ZP.271.12.98.2020.IS

Dotyczy: postępowania o udzielenie zamówienia publicznego nr ZP.271.12.2020 pn. "Budowa ulicy Bez Nazwy – droga gminna nr 101398B na odcinku od ul. Szpitalnej do ul. M. Reja w Suwałkach wraz z uzbrojeniem technicznym – odcinek 1" – część 1 "Budowa ulicy Bez Nazwy – droga gminna nr 101398B na odcinku od ul. Gen. K. Pułaskiego do ul. M. Reja w Suwałkach wraz z uzbrojeniem technicznym – odcinek 2" – część 2

Zamawiający na podstawie art. 38 ust. 1 ustawy Prawo zamówień publicznych (Dz. U. z 2019 r. poz. 1843 z późn. zm.) udziela odpowiedzi na pytania w postawione w piśmie z dnia 11.03.2020 r.

1. zastosować U-16a próg zwalniający liniowy H-80 mm.

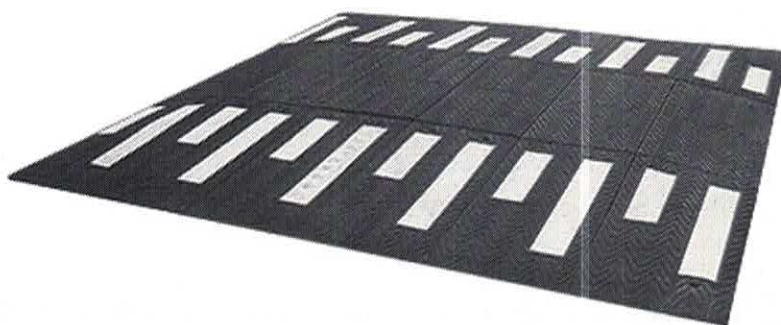
Prosimy o załączenie SST dotyczące progu zwalniającego oraz poręczy ochronnych.

Zamawiający w porozumieniu z autorem projektu przedstawia poniżej parametry dotyczące progu zwalniającego oraz poręczy ochronnych tj.;
